島根原子力発電所2号炉

耐震重要施設及び常設重大事故等対処施設の 基礎地盤及び周辺斜面の安定性評価(コメント回答)

令和3年1月8日
中国電力株式会社

審査会合における指摘事項

防波壁(逆T擁壁)のJ-3断面における対策工の計画(1/2)

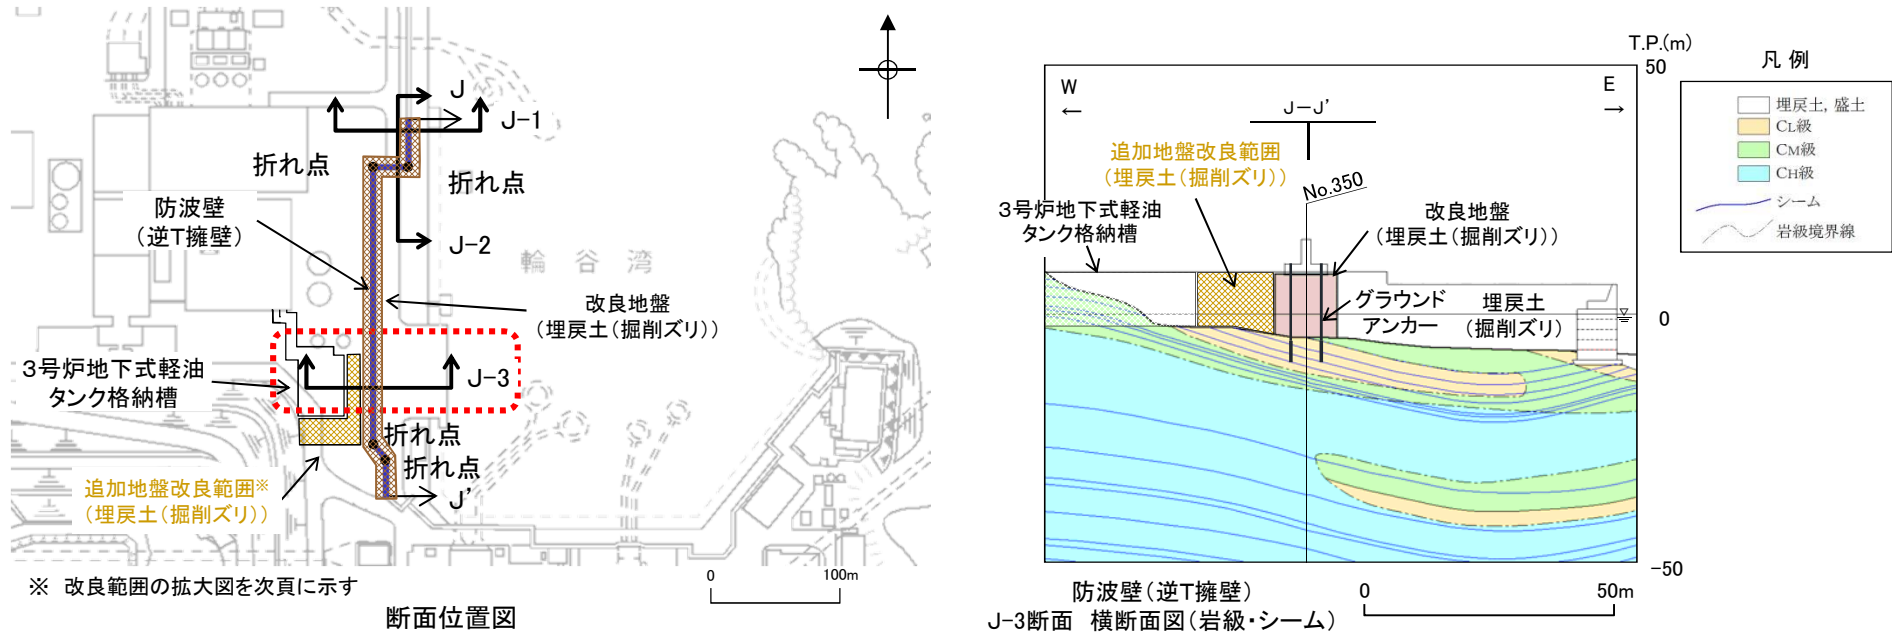
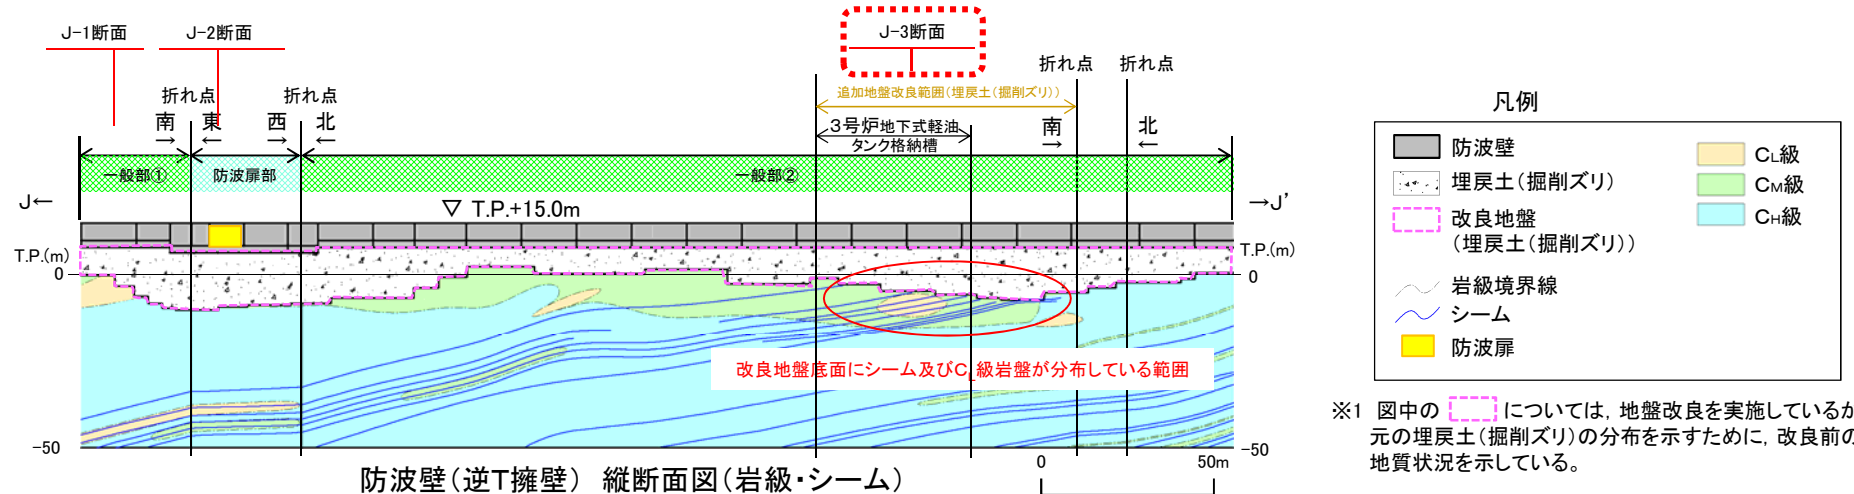
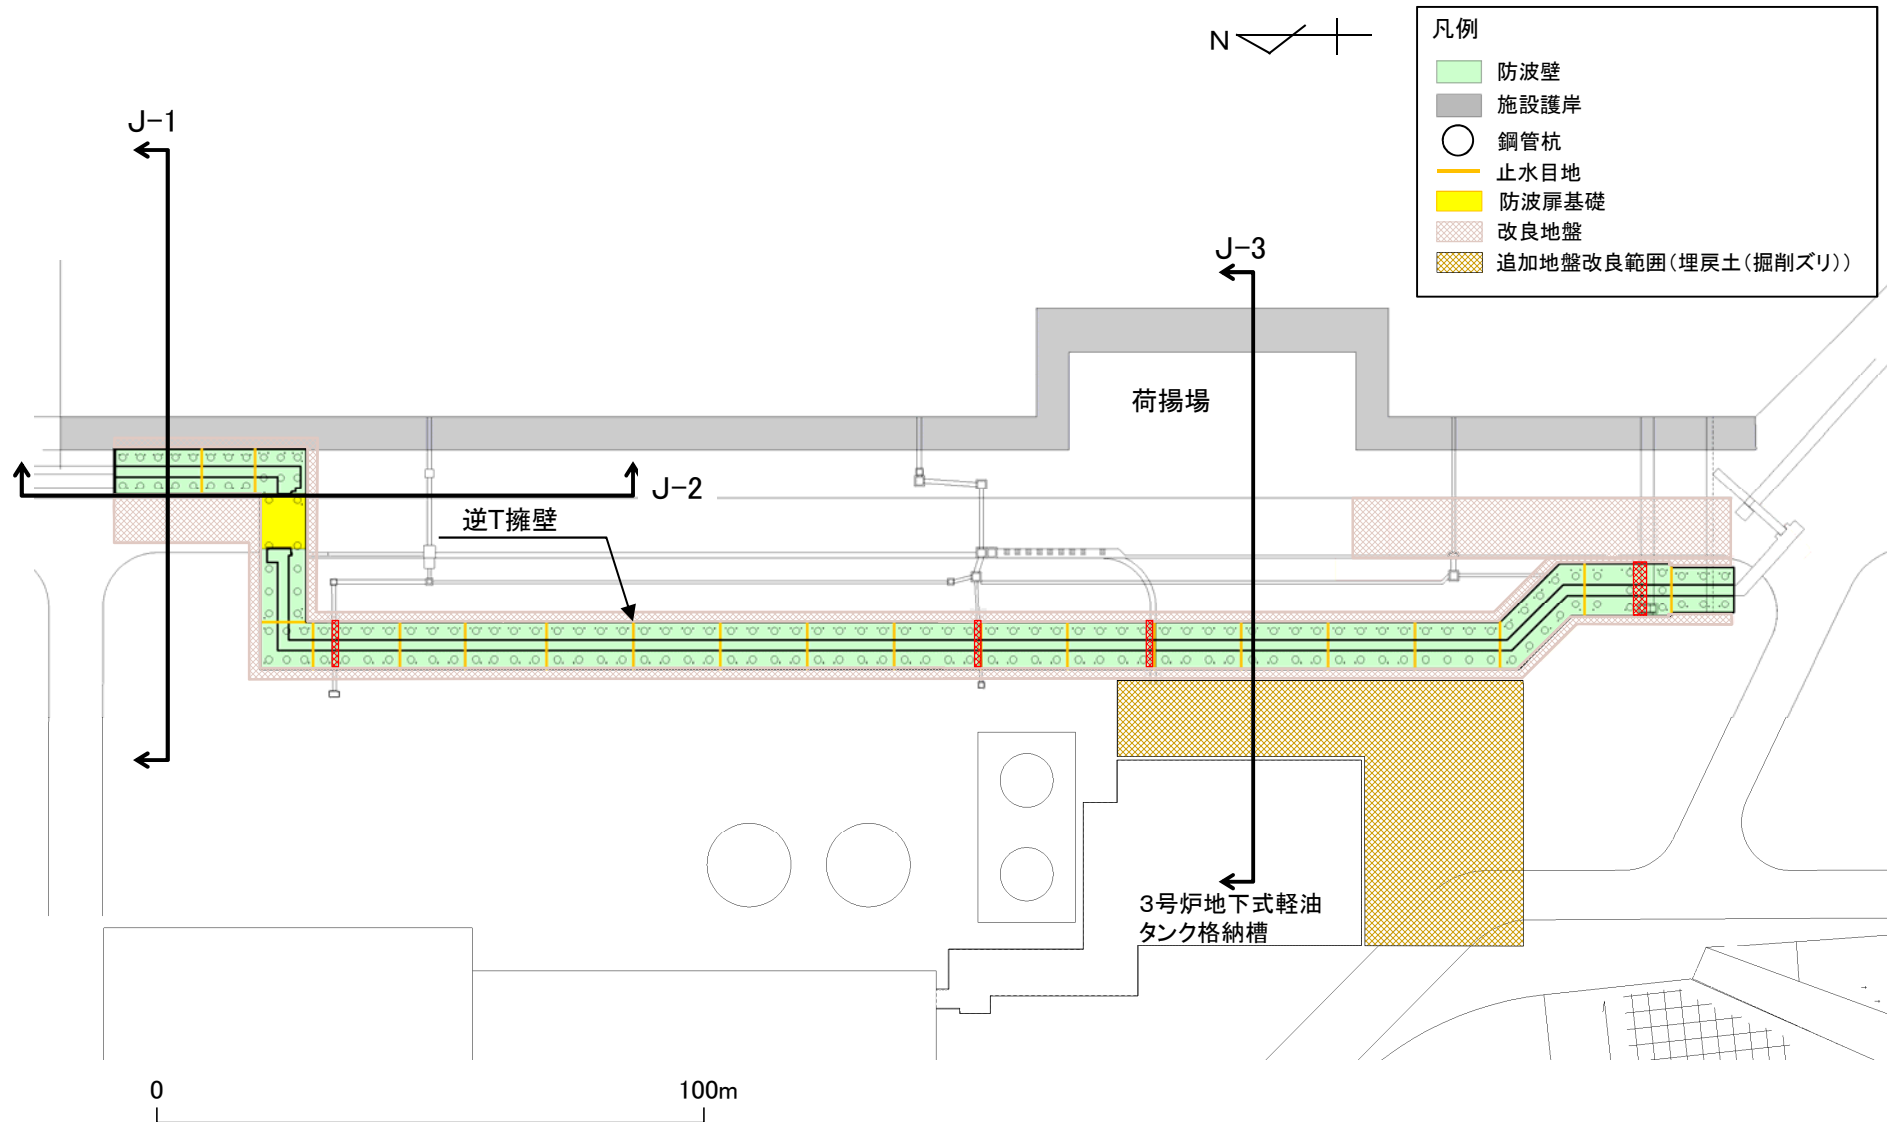
・防波壁(逆T擁壁)の改良地盤底面にシーム及びC_L級岩盤が分布している範囲においては、J-3断面で動的解析を実施した結果(P157, 158)を踏まえ、更なる裕度向上の観点から、3号炉地下式軽油タンク格納槽の建設に合わせ、地盤改良による対策工を行う。

2次元浸透流解析モデル及び物性値の設定(1/2)

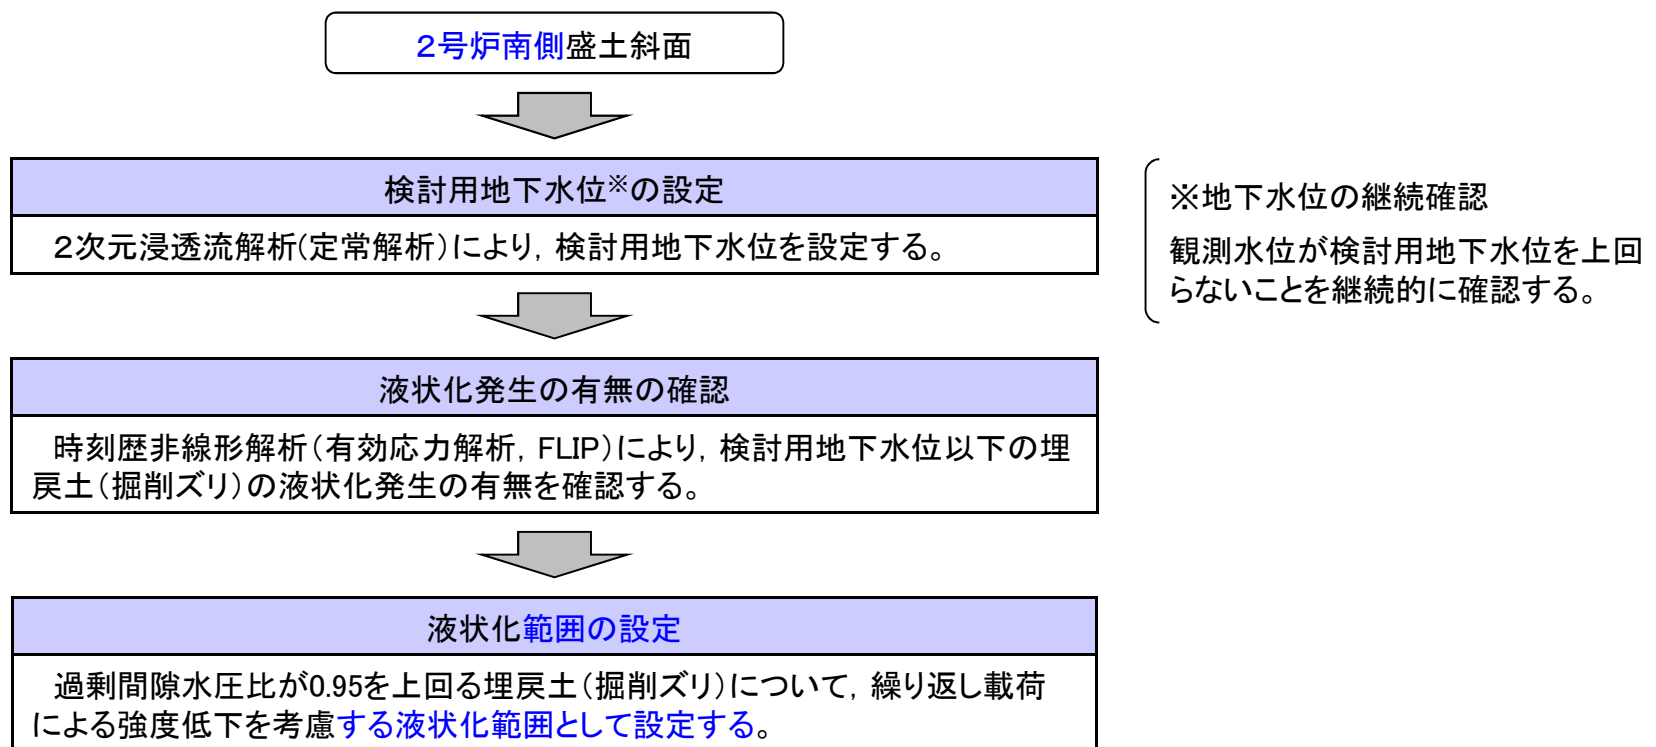
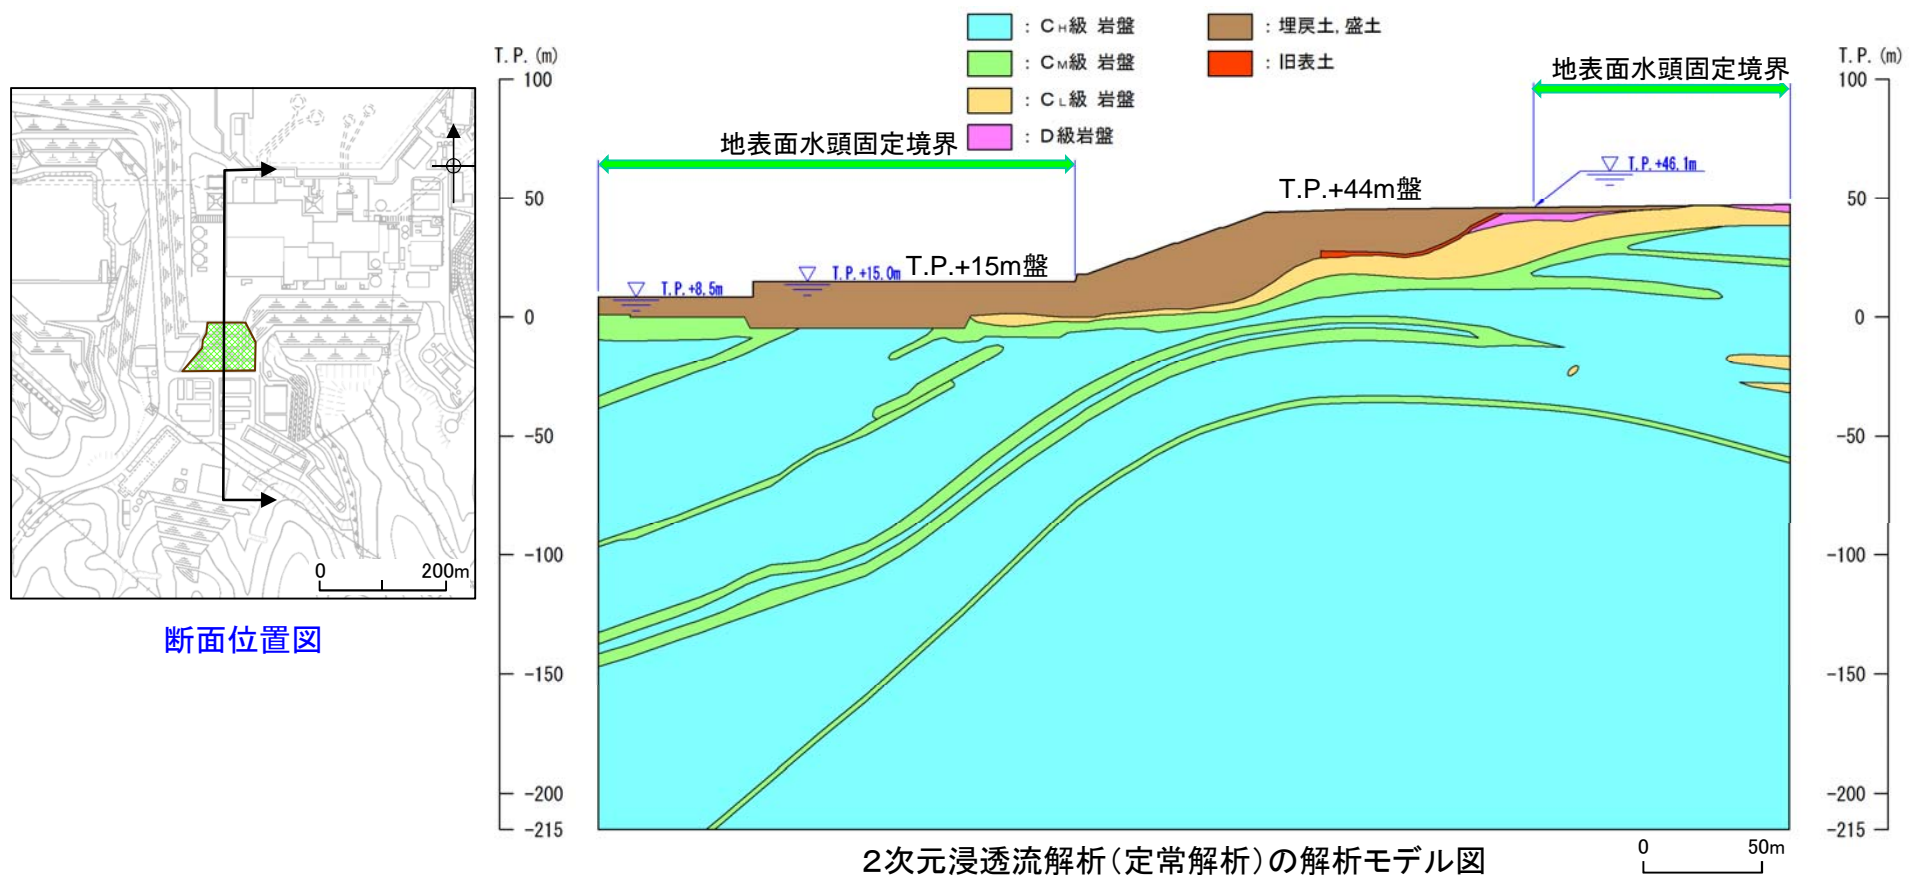
- ・液状化影響検討用地下水位を設定するため、2次元浸透流解析(定常解析)を実施した。
- ・解析モデルは下図のとおりとし、地下水位低下設備の機能に期待しない場合の地下水位(3次元浸透流解析結果)等を踏まえ、より保守的な条件となるよう、T.P.+8.5m盤、T.P.+15m盤及びT.P.+44m盤の一部において、地表面に水頭固定境界を設定した。(設定方法はP246,247参照)
- ・透水係数は、「島根原子力発電所2号炉 地震による損傷の防止[地下水位の設定]」(第872回審査会合, 2020年7月7日, P211参照)と同様に埋戻土及び岩級毎に設定した。
